OGGETTO: Progetto per un impianto fotovoltaico connesso alla rete da realizzarsi nel comune di Boara Pisani. Comune di localizzazione: Boara Pisani (PD). Domanda per il rilascio del procedimento autorizzativo unico regionale (art. 27-bis del D.Lgs. n. 152/06 e ss.mm.ii., art. 11 L.R. n. 4/16, D.G.R. n. 568/2018).

Codice progetto 18/21 (da citare in tutte le comunicazioni).

Parere positivo con prescrizione sulla valutazione dell'invarianza idraulica

Conferma Parere con prescrizione

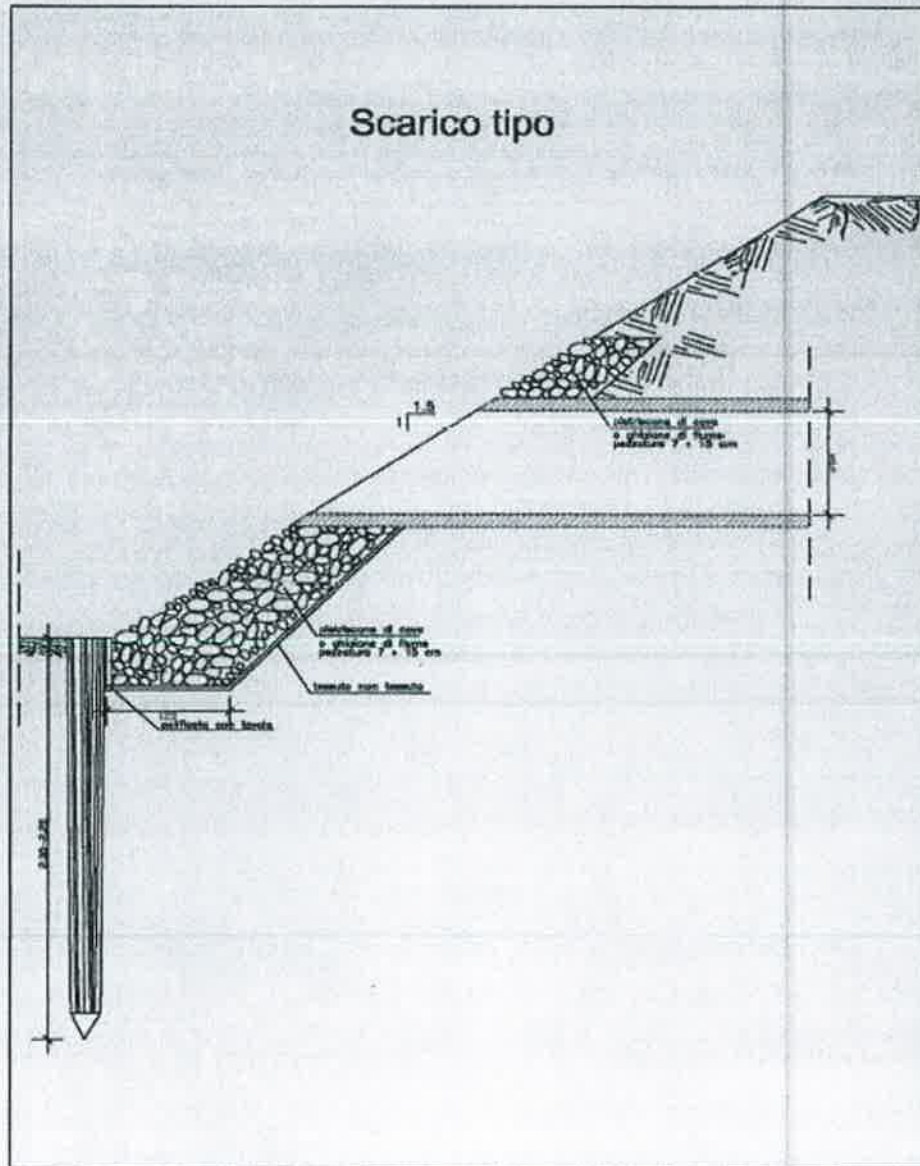
- al fine di prevenire lungo l'affossatura consortile "Ferraria" eventuali scoscendimenti di scarpata dovranno essere eseguite idonee opere di presidio della stessa per un'estesa di 5 m a monte e 5 m a valle della condotta, secondo l'allegato tipologico, sulle sponde in destra e sinistra idraulica in corrispondenza allo scarico delle acque meteoriche;
